# Réponse à l'avis de la MRAe

Projet éolien de  
Mouchetune

*Charente-Maritime (17)*

*Communes de Saint-Georges-du-Bois et  
Benon*

Figure 2: Extrait de l'étude paysagère - Illustration des effets cumulés depuis le dolmen La Pierre Levée

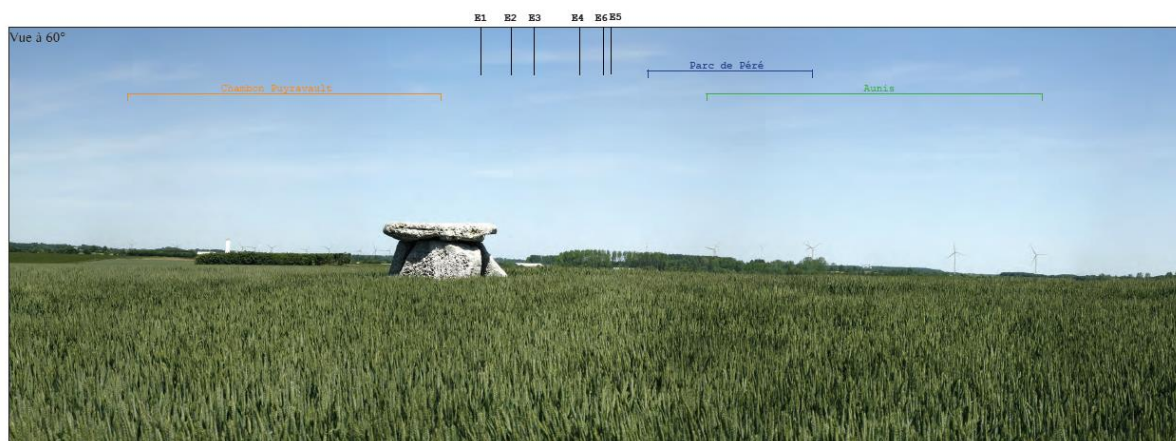
La MRAE indique dans son avis que l'étude d'impact présente en pages 378 et suivantes une analyse des effets cumulés avec les autres parcs éoliens en fonctionnement ou en cours d'instruction. Elle précise que « *l'analyse met en évidence une saturation visuelle avérée pour les lieux de vie de Saint-Georges-du-Bois et Vouhé. De manière générale, l'impact paysager du projet reste important compte tenu de son implantation et des hauteurs en bout de pâle de 200 m des aérogénérateurs.* »

La covisibilité du projet de Mouchetune a été confirmée via les simulations visuelles, notamment au niveau des alentours de Vouhé, Bouhet et de la partie nord-ouest de Surgères. Bien que des effets d'encerclement soient prévisibles, le projet de Mouchetune n'est cependant pas situé dans le même axe de vision des autres parcs à proximité de ces Bourgs, ce qui limite les effets supplémentaires sur le paysage. De plus, il apparaît que le projet possède une prégnance limitée dans le paysage comparé à d'autres parcs de taille plus importante.

Finalement, l'étude conclut sur le fait que **les effets de saturation sont bien présents** sur le territoire, mais à relativiser du fait que le projet de Mouchetune ne peut être observé en présence d'autres parcs qu'au niveau de **quelques points de vue horizontaux et dégagés** à l'échelle de l'aire d'étude rapprochée. Ainsi, ce dernier **participe faiblement** à l'augmentation des impacts cumulés de la zone. Le bureau d'études ABIES considère donc que « *la part du projet de Mouchetune dans les impacts cumulés est globalement faible.* » (voir page 200 de l'étude paysagère).

Figure 3 : Zones initialement envisagées pour le projet éolien de Mouchetune (source : VALECO)

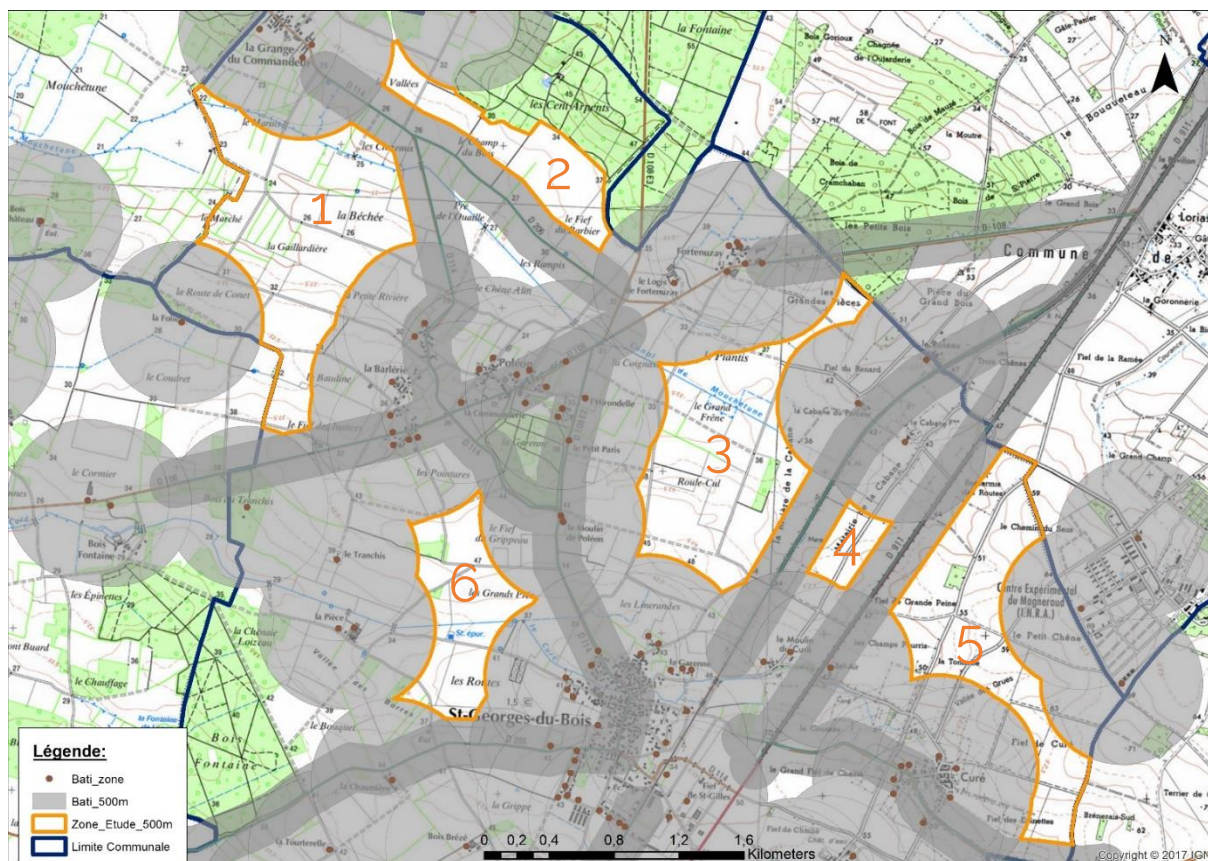
L'analyse de ces variantes d'implantation des éoliennes sur une même aire d'étude ne constitue toutefois pas une véritable recherche de sites alternatifs qui aurait été attendue dans le cadre d'une démarche d'évaluation environnementale permettant d'aboutir à un projet de moindre impact sur le territoire. À cet égard, la Mission Régionale d'Autorité environnementale relève que la majeure partie des éoliennes s'implante à proximité (environ 100 m) de secteurs sensibles pour les chiroptères.

La MRAE considère que le travail de recherche d'une implantation du projet permettant un évitement plus complet des secteurs sensibles pour la biodiversité n'est pas mené à son terme. En l'état, le dossier qui lui est présenté ne lui permet pas de conclure à une prise en compte satisfaisante de l'environnement par le projet.

Dans le cadre du projet éolien de Mouchetune, **plusieurs zones** avaient initialement été repérées par le développement territorial, représentant une surface d'étude bien supérieure. Ces zones sont visibles ci-dessous.

Après présentation de ces zones à la commune de Saint-Georges-du-Bois, une démarche de concertation a été entamée. Craignant un encerclement du Bourg, le conseil municipal a indiqué au porteur de projet que seule une partie de ces zones devrait être développée.

Ainsi, seule la zone 1 a été retenue après concertation avec la commune. Cette dernière est en effet plus éloignée du centre-bourg de Saint-Georges-du-Bois, et reste relativement éloignée des bois (si l'on compare à la zone 2). La partie de la zone située sur la commune de Benon a été prospectée dans un second temps, étant donné que les recherches de site s'étaient focalisées sur Saint-Georges-du-Bois. Cette prospection complémentaire s'est limitée aux parcelles agricoles en limite de commune.
